Product Change Notice (PCN)

件名：RX LQFP パッケージ製品：後工程拠点追加・部材追加、及びテープ&リール包装部材変更

発行日：5/27/2022

RX LQFP 後工程拠点追加、 部材追加、テープ&リール包装部 材変更 相違点資料

2.仕様相違点の詳細 (2) 7×7mm 32pin LQFP package 外形図 (追加)

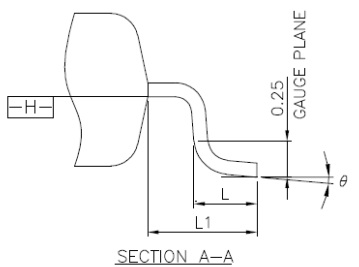
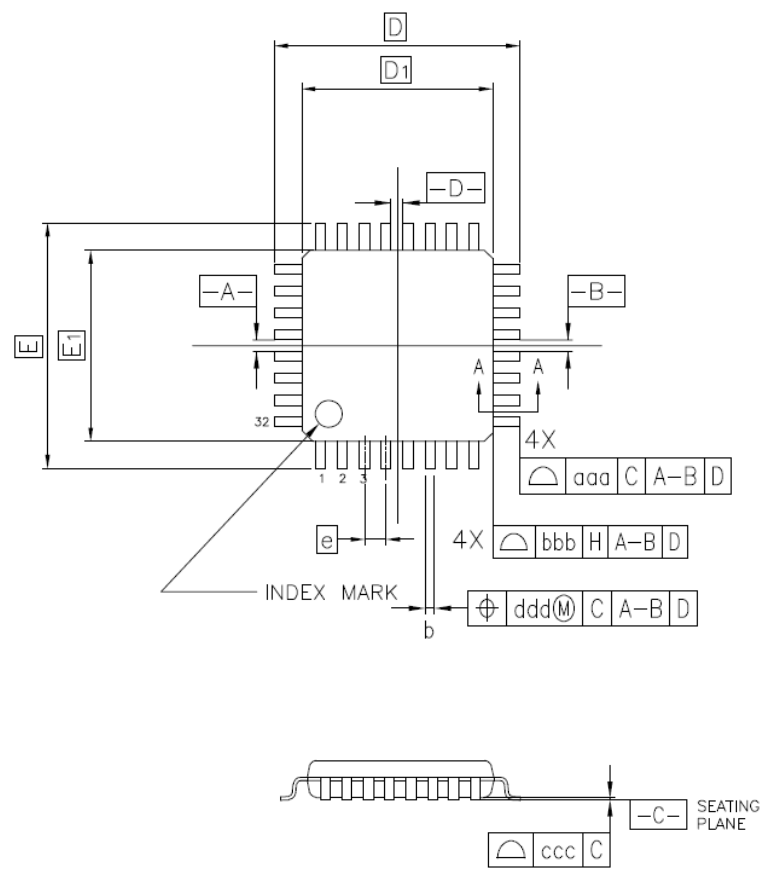
追加 Greatek Symbol	7x7mm 32pin LQFP PLQP0032GE-A			現状 RSB Symbol	7x7mm 32pin LQFP PLQP0032GB-A		
	Dimension in Millimeters				Dimension in Millimeters		
	Min	Nom	Max		Min	Nom	Max
A	-	-	1.60	A	-	-	1.70
A1	0.05	-	0.15	A1	0.00	0.10	0.20
A2	1.35	1.40	1.45	A2	-	1.40	-
D	-	9.00	-	HD	8.80	9.00	9.20
D1	-	7.00	-	D	6.90	7.00	7.10
E	-	9.00	-	HE	8.80	9.00	9.20
E1	-	7.00	-	E	6.90	7.00	7.10
N	-	32	-	-	-	-	-
e	-	0.80	-	e	-	0.80	-
b	0.30	0.37	0.45	b	0.32	0.37	0.42
c	0.09	-	0.20	c	0.09	0.145	0.20
θ	0°	3.5°	7°	θ	0°	-	8°
L *	0.45	0.60	0.75	L	0.30	0.50	0.70
L1	-	1.00	-	-	-	-	-
aaa	-	-	0.20	-	-	-	-
bbb	-	-	0.20	-	-	-	-
ccc	-	-	0.10	y	-	0.10	-
ddd	-	-	0.20	x	-	0.20	-

*現状拠点と同等な値。
数値の違いは寸法として測定し
ている部分が異なるため。

2.仕様相違点の詳細 (5) 7×7mm 48pin LQFP package 外形図 (追加)

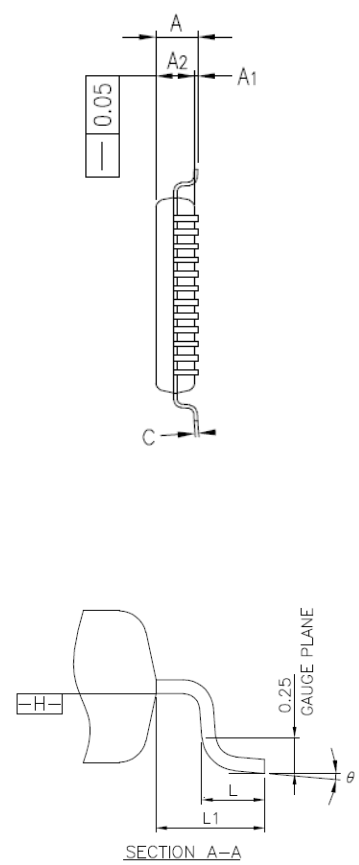
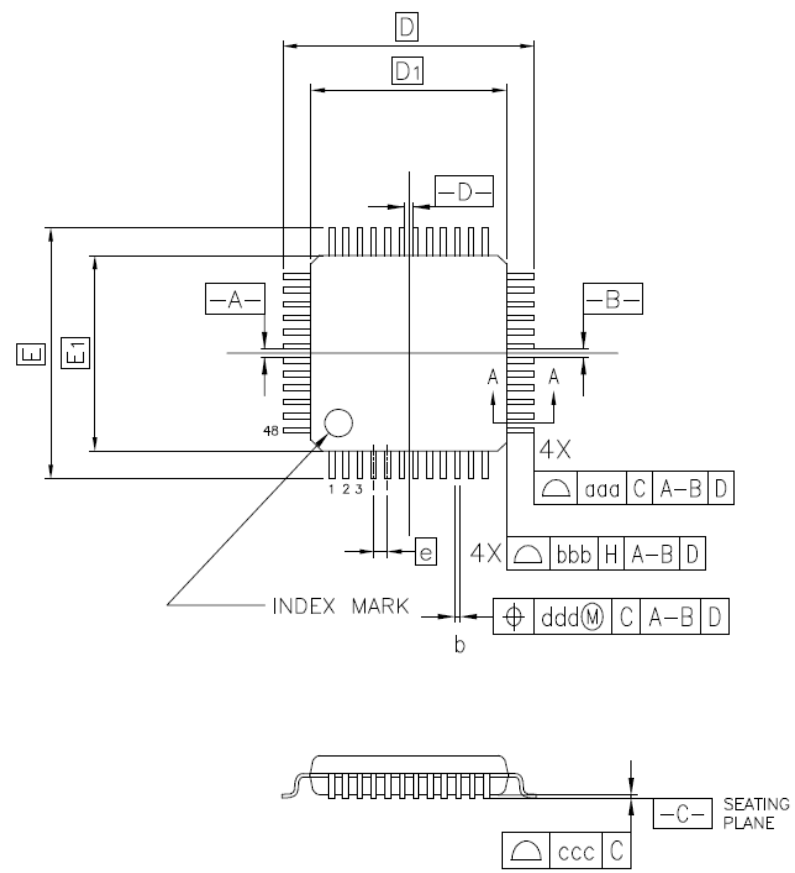
追加 Greatek Symbol	7x7mm 48pin LQFP PLQP0048KL-A			現状 RSB Symbol	7x7mm 48pin LQFP PLQP0048KB-B		
	Dimension in Millimeters				Dimension in Millimeters		
	Min	Nom	Max		Min	Nom	Max
A	-	-	1.60	A	-	-	1.70
A1	0.05	-	0.15	A1	0.05	-	0.15
A2	1.35	1.40	1.45	A2	-	1.40	-
D	-	9.00	-	HD	8.80	9.00	9.20
D1	-	7.00	-	D	6.90	7.00	7.10
E	-	9.00	-	HE	8.80	9.00	9.20
E1	-	7.00	-	E	6.90	7.00	7.10
N	-	48	-	-	-	-	-
e	-	0.50	-	e	-	0.50	-
b	0.17	0.22	0.27	bp	0.17	0.20	0.27
c	0.09	-	0.20	c	0.09	-	0.20
θ	0°	3.5°	7°	θ	0°	3.5°	8°
L	0.45	0.60	0.75	Lp	0.45	0.60	0.75
L1	-	1.00	-	L1	-	1.00	-
aaa	-	-	0.20	-	-	-	-
bbb	-	-	0.20	-	-	-	-
ccc	-	-	0.08	y	-	-	0.08
ddd	-	-	0.08	x	-	-	0.08

2.仕様相違点の詳細 (8) 10×10mm 64pin LQFP package 外形図 (追加)

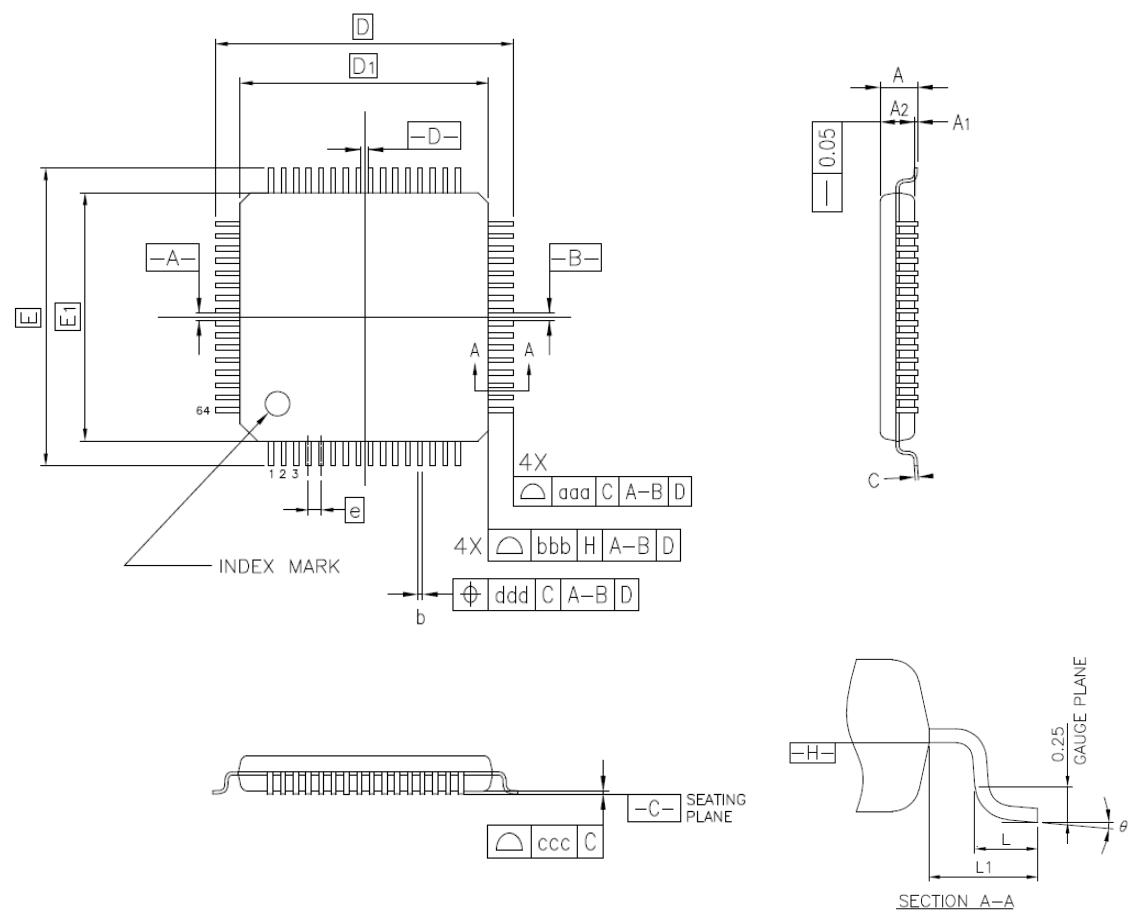
追加 Greatek Symbol	10x10mm 64pin LQFP PLQP0064KL-A			現状 RSB Symbol	10x10mm 64pin LQFP PLQP0064KB-C		
	Dimension in Millimeters				Dimension in Millimeters		
	Min	Nom	Max		Min	Nom	Max
A	-	-	1.60	A	-	-	1.70
A1	0.05	-	0.15	A1	0.05	-	0.15
A2	1.35	1.40	1.45	A2	-	1.40	-
D	-	12.00	-	HD	11.80	12.00	12.20
D1	-	10.00	-	D	9.90	10.00	10.10
E	-	12.00	-	HE	11.80	12.00	12.20
E1	-	10.00	-	E	9.90	10.00	10.10
N	-	64	-	-	-	-	-
e	-	0.50	-	e	-	0.50	-
b	0.17	0.22	0.27	bp	0.15	0.20	0.27
c	0.09	-	0.20	c	0.09	-	0.20
θ	0°	3.5°	7°	θ	0°	3.5°	8°
L	0.45	0.60	0.75	Lp	0.45	0.60	0.75
L1	-	1.00	-	L1	-	1.000	-
aaa	-	-	0.20	-	-	-	-
bbb	-	-	0.20	-	-	-	-
ccc	-	-	0.08	y	-	-	0.08
ddd	-	-	0.08	x	-	-	0.08

2.仕様相違点の詳細（11） 14×14mm 100pin LQFP package 外形図 (追加)

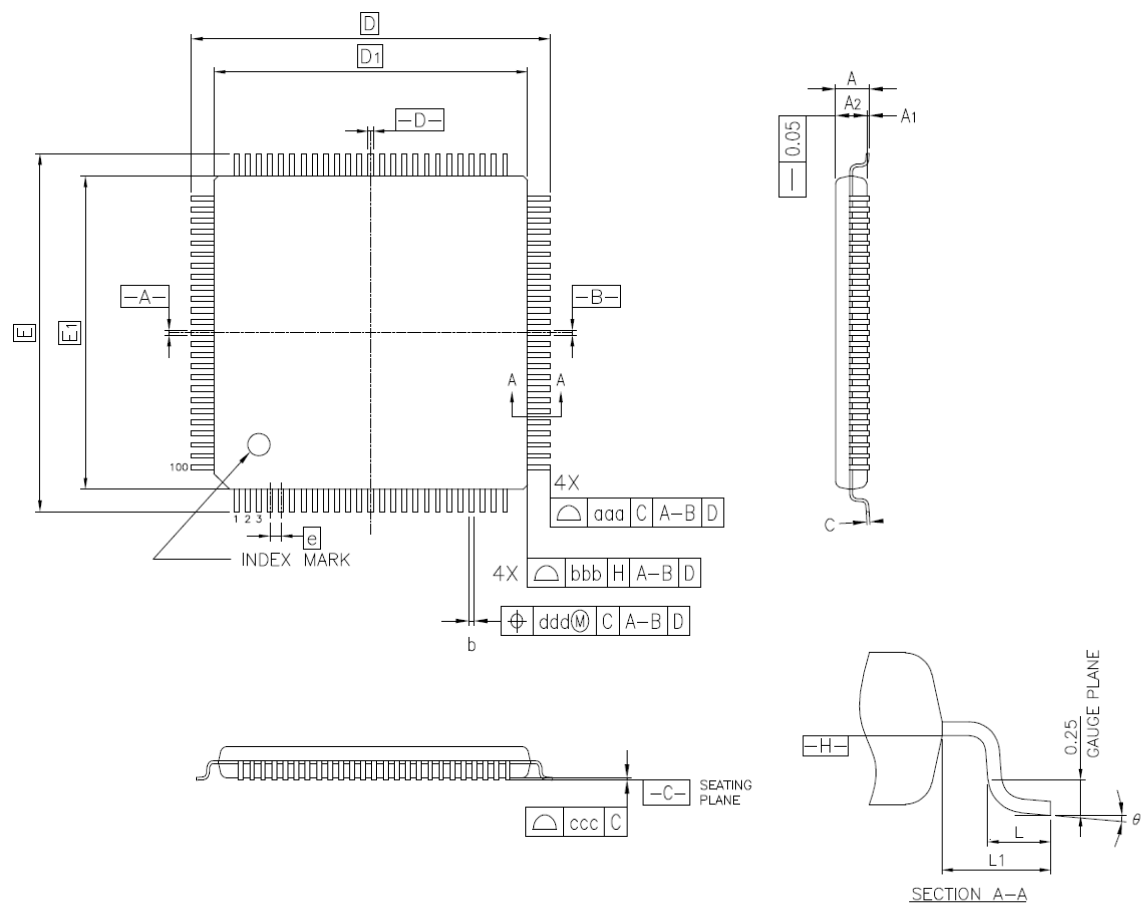
追加 Greatek Symbol	14x14mm 100pin LQFP PLQP0100KP-A			現状 RSB Symbol	14x14mm 100pin LQFP PLQP0100KB-B		
	Dimension in Millimeters				Dimension in Millimeters		
	Min	Nom	Max		Min	Nom	Max
A	-	-	1.60	A	-	-	1.70
A1	0.05	-	0.15	A1	0.05	-	0.15
A2	1.35	1.40	1.45	A2	-	1.40	-
D	-	16.00	-	HD	15.80	16.00	16.20
D1	-	14.00	-	D	13.90	14.00	14.10
E	-	16.00	-	HE	15.80	16.00	16.20
E1	-	14.00	-	E	13.90	14.00	14.10
N	-	100	-	-	-	-	-
e	-	0.50	-	e	-	0.50	-
b	0.17	0.22	0.27	bp	0.15	0.20	0.27
c	0.09	-	0.20	c	0.09	-	0.20
θ	0°	3.5°	7°	θ	0°	3.5°	8°
L	0.45	0.60	0.75	Lp	0.45	0.60	0.75
L1	-	1.00	-	L1	-	1.000	-
aaa	-	-	0.20	-	-	-	-
bbb	-	-	0.20	-	-	-	-
ccc	-	-	0.08	y	-	-	0.08
ddd	-	-	0.08	x	-	-	0.08

現状 (W:32mm)

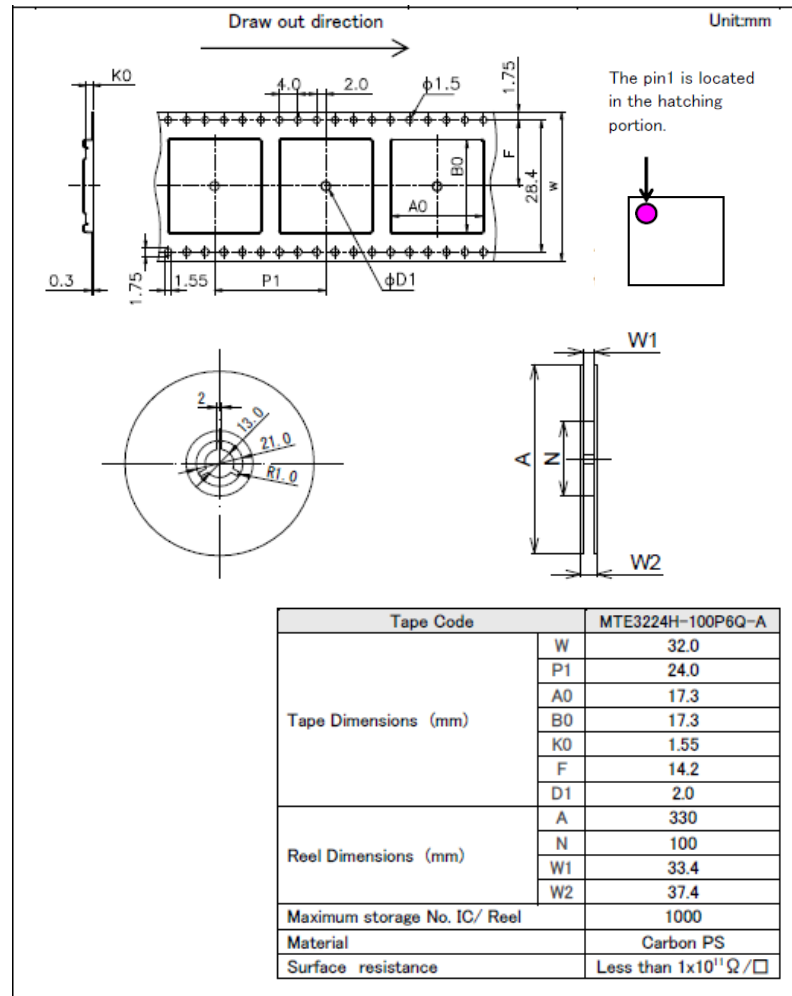
テープ幅の変更に伴い、ポケット幅、ポケット深さ、送り穴、送り穴-ポケット中心間の寸法、リールの幅、カバーテープ幅が変わります。

梱包材	項目	現状	追加
キャリアテープ	品名	MTE3224H-100P6Q-A	E2424Q14RA
	送り穴	両穴	片穴
	テープ幅	32mm	24mm
	テープ厚	0.3mm	0.3mm
	ポケットサイズ	17.3x17.3	16.5x16.5
	ポケット深さ	1.55mm	1.4mm
	ポケット間ピッチ	24mm	24mm
	材質	PS	PS
リール	リール径	330mm	330mm
	コア径	100mm	100mm
	リール幅	32mm	24mm
カバーテープ	幅	25.5mm	21.3mm
